<u>המגיש</u>: הדרג המקצועי של המינהל הקהילתי חומת שמואל (הר חומה), ירושלים.
<u>הנדון</u>: הגשת התנגדות מפורטת ומקצועית לתכנית 101-1196161

כתב התנגדות מקצועי מטעם המינהל הקהילתי חומת שמואל לתוכנית תב"ע מס' 101-1196161 בשם: "חומת שמואל מזרח"

הנדון: חוות דעת תחבורתית תומכת בהתנגדות לתכנית מס' 101-1196161,
חומת שמואל מזרח

מצג מס' 2: רוחב סטטוטורי של רח' חנה רחל מלודמיר

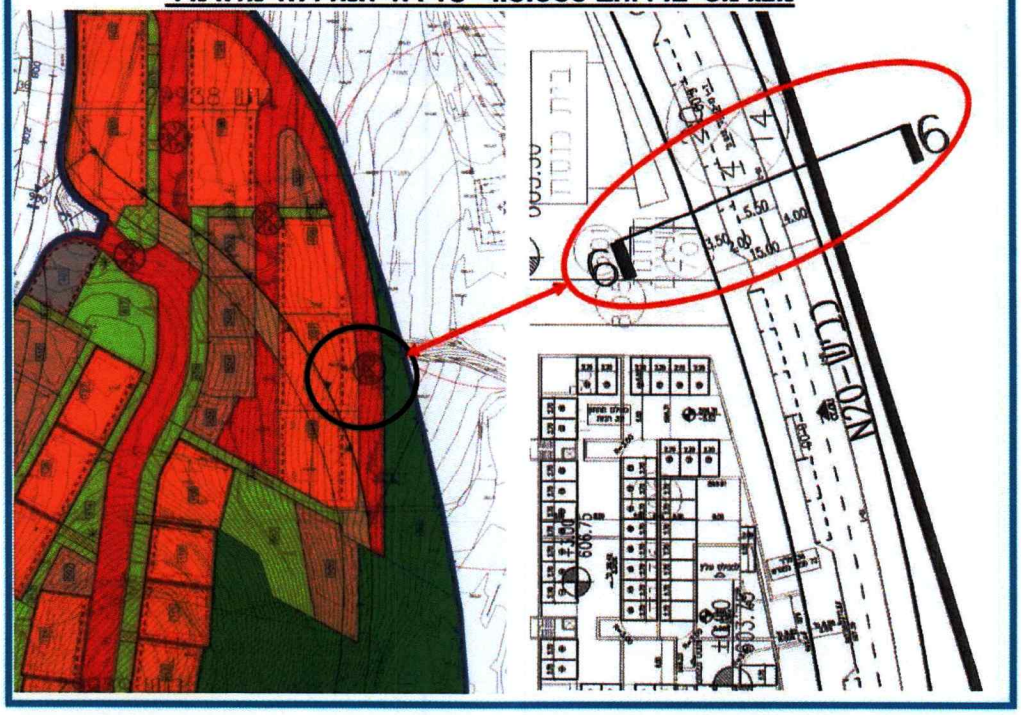
2.4 רוחב הרחוב הוגדר בתכנית ל-15.0 מ' בלבד, עם חתך דרך מצומצם עם נתיב אחד לכל כוון וחניה מוסדרת במפרצים, לאורך צידו המערבי של הרחוב). (ראה מצג מס' 2).

החתך כולל מדרכות- מזרחית ברוחב 4.00 מ', מערבית ברוחב 3.50 מ', מפרץ חניה ברוחב 2.00 מ', ומיסעה ברוחב של 5.50 מ'.

מצג מס' 9: חתך רח' חנה רחל מלודמיר בתוכנית

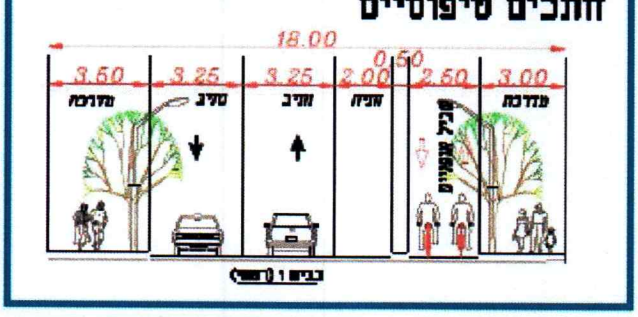
4.3 תוספת של 3.00 מ' לרוחב הרחוב אחרי קטע של 360 מ', אינו משדרג את העבירות ברחוב, אלא יכול להוסיף שביל אופנים כפי שמופיע בנספח התנועה של התכנית, (ראה מצג מס' 9).

בחתך הזה אנו רואים שנתיב החניה שקיים בצד המערבי של רחוב חנה רחל מלודמיר, עבר לצד המזרחי!! חתך זה היה יותר נכון לעשות עם נתיב חניה המשכי בצד המערבי כמוצג במצג 9א.

מצג מס' 9א: חוסר המשכיות ברוחב זכות הדרך וברוחב הנתיבים

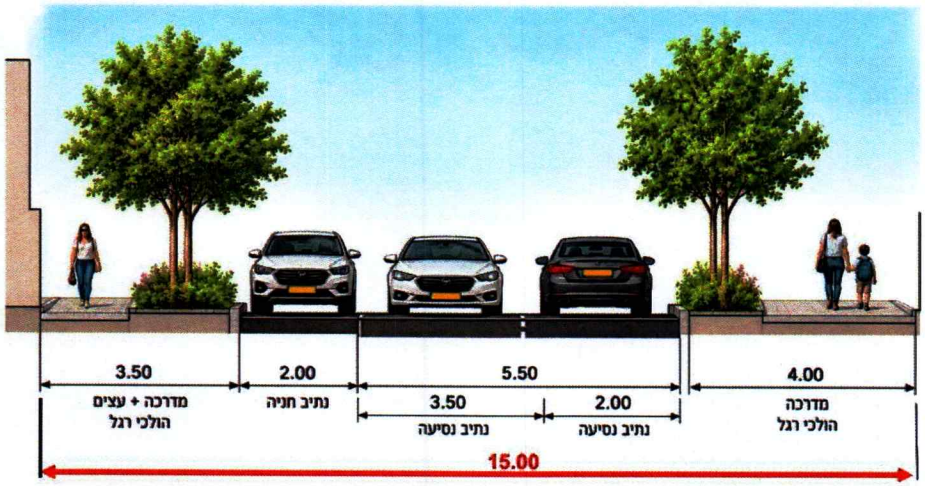
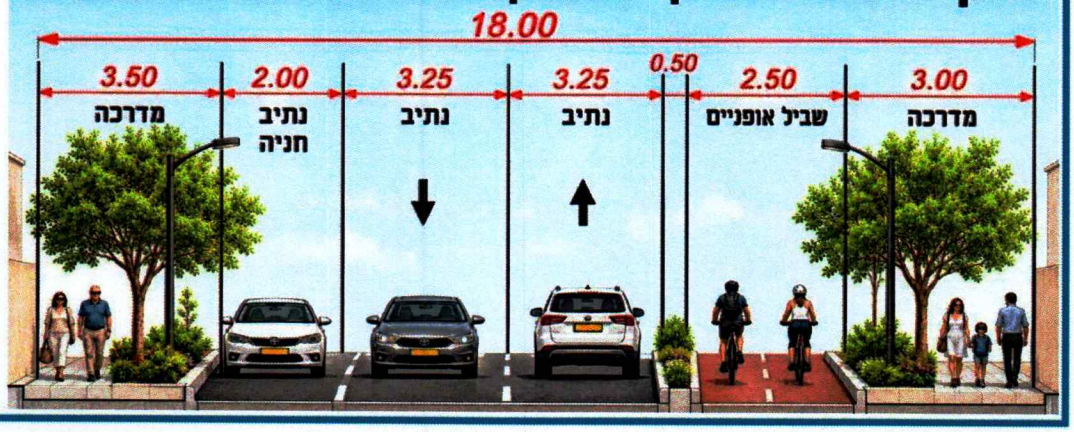
4.4 מהשוואת החתכים עולה כי התכנון המוצע משנה את חלוקת רוחב הדרך ומוסיף שביל אופניים, אך אינו מבטיח המשכיות של רוחבי הנתיבים והסדרי החניה לאורך הרחוב. לפיכך, ברור שתיווצר בעיה של התאמת החתך המוצע לתפקוד הרחוב ולנפחי התנועה הצפויים.

חתך טיפוסי הנכון לתכנון בתוכנית (חניה בצד מערבי)

מצג מס' 11: מתוך נספח הבינוי- העמדת בית ספר יסודי בשולי השכונה

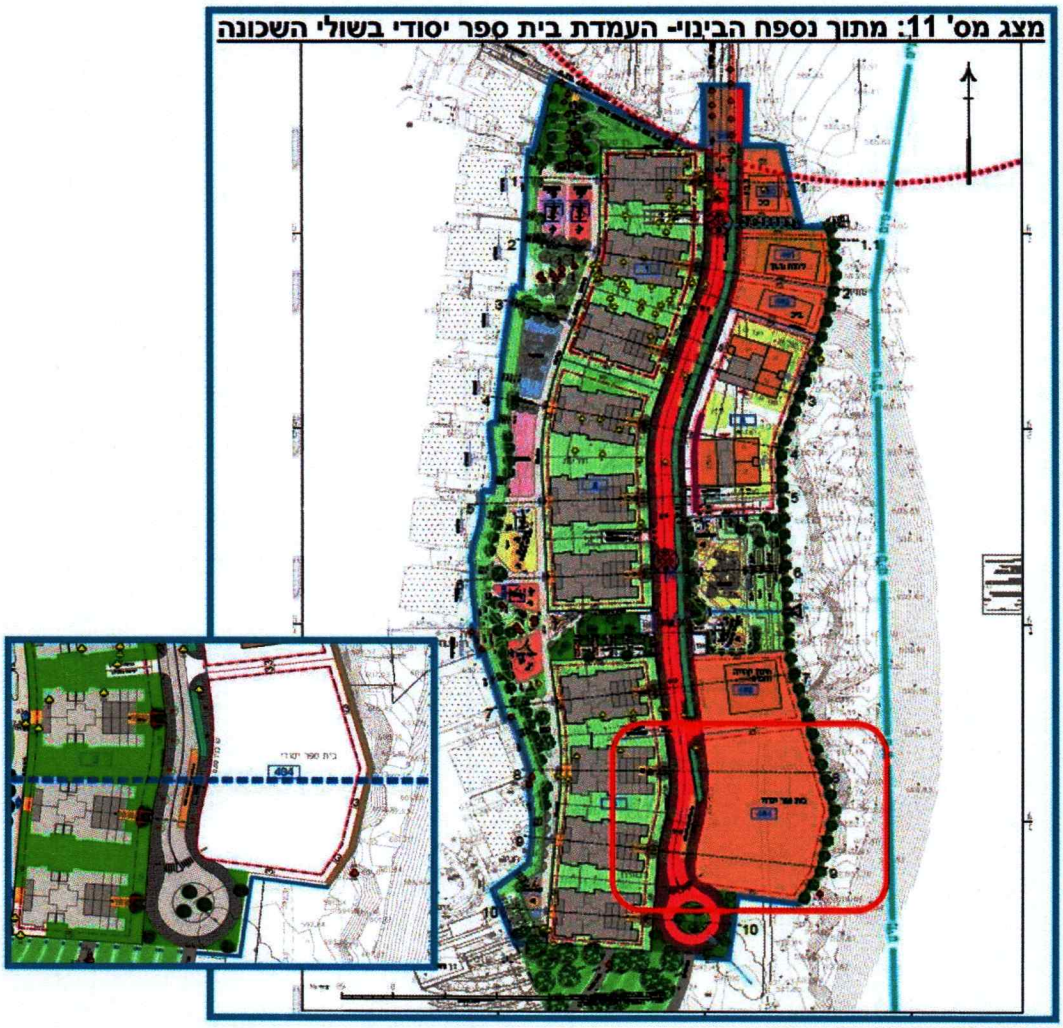
א. המיקום נוגד את הנחיות משרד התחבורה למיקום מוסדות חינוך ביחס למערכת הדרכים. (ראה בהמשך התייחסות מפורטת) .

ב. יצירת מצב שבו נסיעת כלי רכב של הורים המביאים ילדים אל בית הספר, תגיע אל רחוב עמנואל זוסמן ותגרום גם שם בעיות תנועה בגלל כמות המגיעים.

4.3 כמו שנאמר, מיקום בית הספר היסודי, כפי שמופיע בתכנית סותר את הנחיות משרד התחבורה לתכנון הסדרי תנועה בקרבת מוסדות חינוך.

מצג מס' 17: כווני נסיעה/נתיבים וחישוב נפח קובע בצומת כ' 398/זרח ורהפטיג (2031)

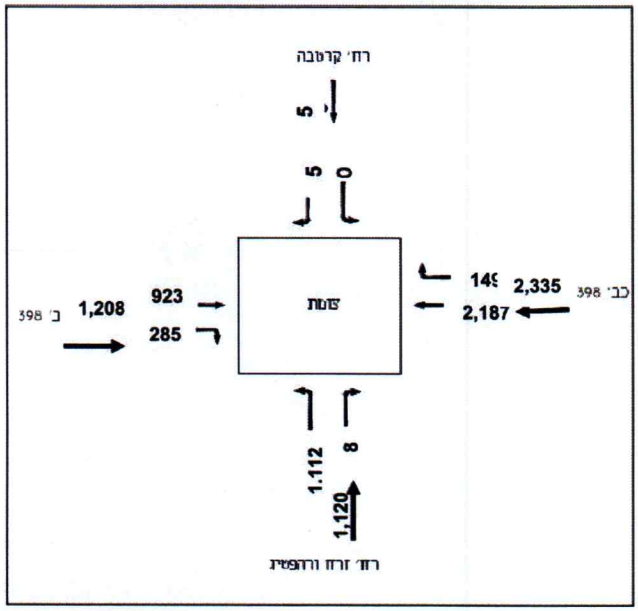
א. עבור נפח קובע של **1,724** יר"מ- רמת השרות המתקבלת בצומת כ' מס' 398/זרח ורהפטיג היא **F** (לשנת 2031).

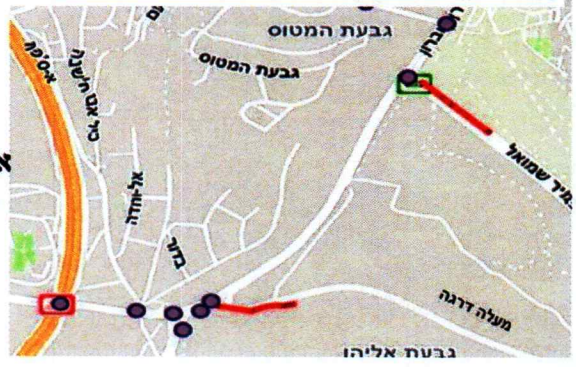
אנו רואים כשל בלתי נסבל: אורך תור של כמעט חצי קילומטר.....וזמני עיכוב של >300sec (למעלה מ-5 דקות)

נספח 6 - שצ"פ קיים מתב"ע שלב ג', גן משחקים – מעבר נגיש שני לתכנית.

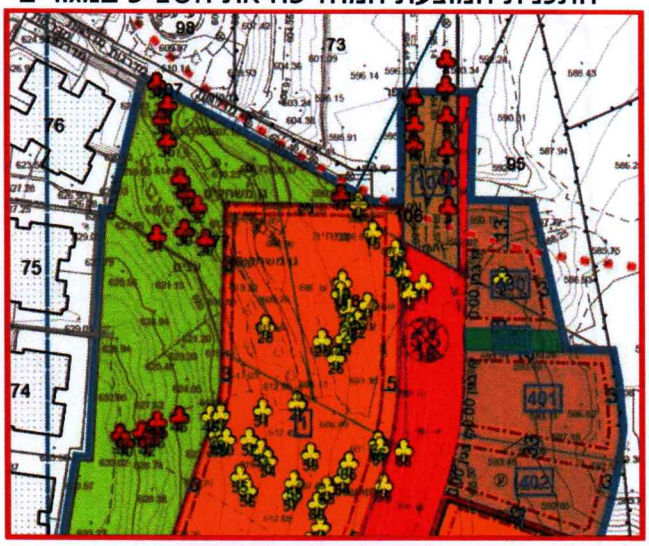
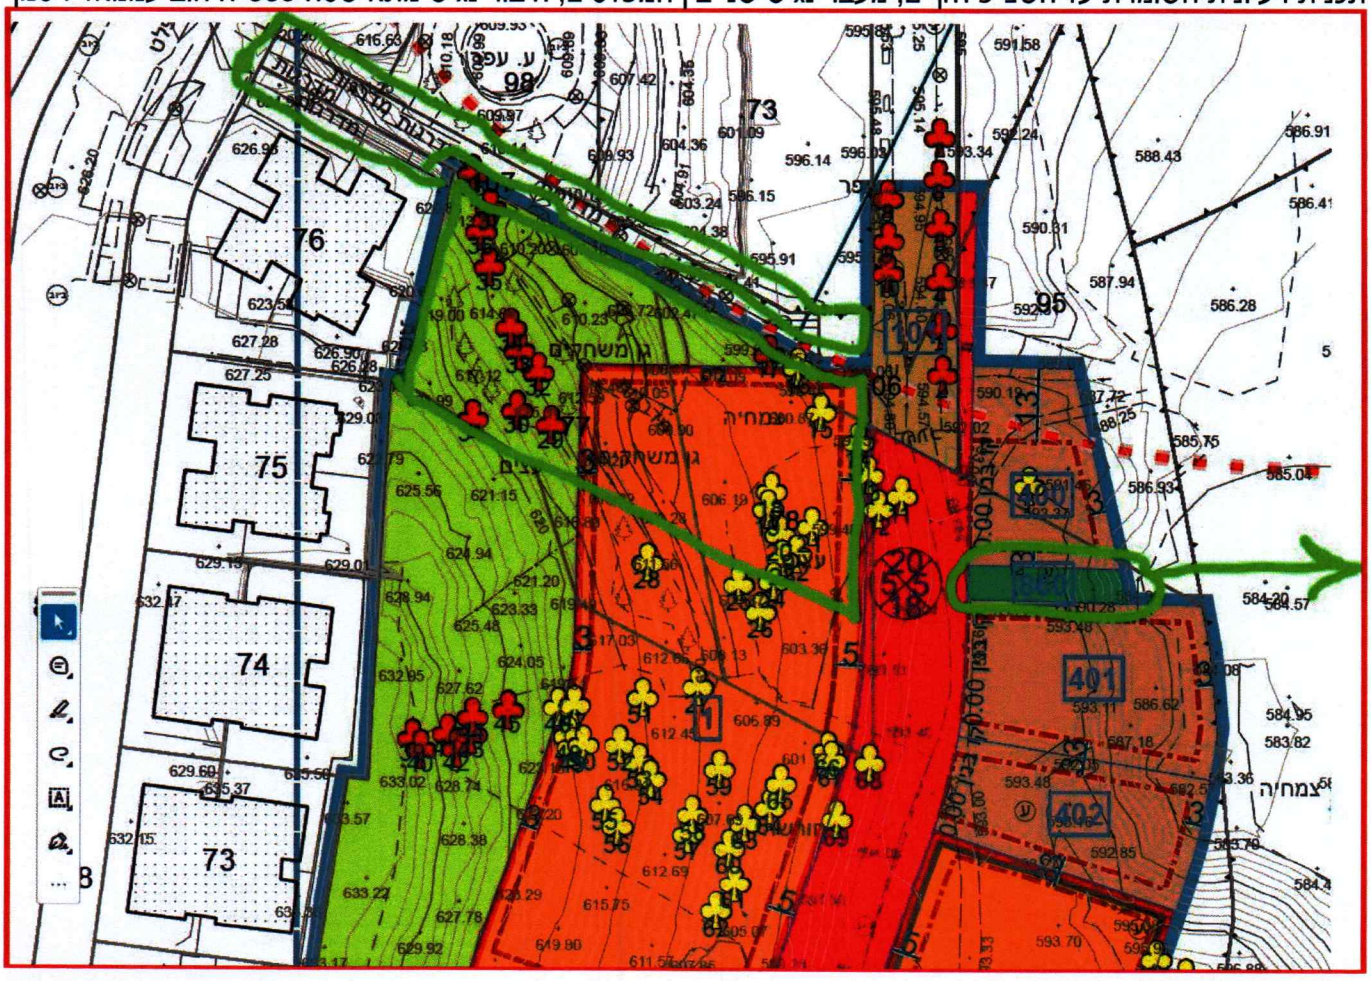
1. **כיום שצ"פ קיים (מצוין כגן משחקים בתכנית) בתא שטח 1 (נספח 6):**
   - 1.1. **פער עמדות בין מוסדות התכנון**: הוועדה המקומית ומהנדס העיר ממליצה להשאיר את שטח השצ"פ הקיים כיום בחלקו הצפון מערבי של תא שטח 1. לשכת התכנון המחוזית מחליפה את השצ"פ הקיים בייעוד קרקע למגורים ללא רצועת שצ"פ בתכנית.
   - 1.2. **הדרישה המקצועית של המינהל**: מבקשים לקבוע להשאיר את שטח השצ"פ הקיים כיום בחלקו הצפון מערבי של תא שטח 1 (מהבניינים הקיימים ברחוב עמנואל זיסמן עד זכות הדרך החדשה בתכנית). בנוסף גם לפתח את השצ"פ הנ"ל שיכלול: מרחבי משחקים בהתאם לתוספות הבנייה המתוכננים, כמו כן להנגיש את כל המפלסים השונים.
   - 1.3. **יש לקבוע שהשצ"פים והמעברים יפותחו ויבנו לפני האכלוס מבני המגורים.**

2. **מעבר שצ"פ נגיש נוסף/שני בתכנית בהמשך לתא שטח 860, בין הדרך המוצעת בתכנית לרחוב עמנואל זיסמן (נספח 6):**
   - 2.1. התכנית מציעה מעבר שצ"פ נגיש אחד בתכנית (תא שטח 21-20) בין מפלס הדרך המוצעת לבין מפלס רחוב עמנואל זיסמן כולל ע"י מעלון/דרגנוע. מעבר אחד לצפיפות גדולה של יח"ד הן בתכנית החדשה המוצעת והן בצפיפות הקיימת של רחוב עמנואל זיסמן אינו מספיק. דרוש מעבר שצ"פ **נגיש שני** בין המפלסים הנ"ל.

- 2.2. **הדרישה המקצועית של המינהל**: מבקשים לקבוע מעבר **נגיש שני** החל מתא שטח 860, ובהמשך בין הדרך המוצעת מס: 100 בתכנית, לשצ"פ נגיש שני המקשר לרחוב עמנואל זיסמן. ממליצים להשתמש במיקום השצ"פ הקיים כיום בחלקו הצפון מערבי של תא שטח 1 מזכות הדרך החדשה מס:100, לבניינים הקיימים ברחוב עמנואל זיסמן **(נספח 6)**. יש לפתח את השצ"פ הנ"ל שיכלול: מרחבי משחקים מונגשים בהתאם לתוספות הבנייה המתוכננים וכמובן מעבר נגיש לרחוב עמנואל זיסמן.

- 2.3. **יש לקבוע שהשצ"פים והמעברים יפותחו ויבנו לפני האכלוס מבני המגורים.**
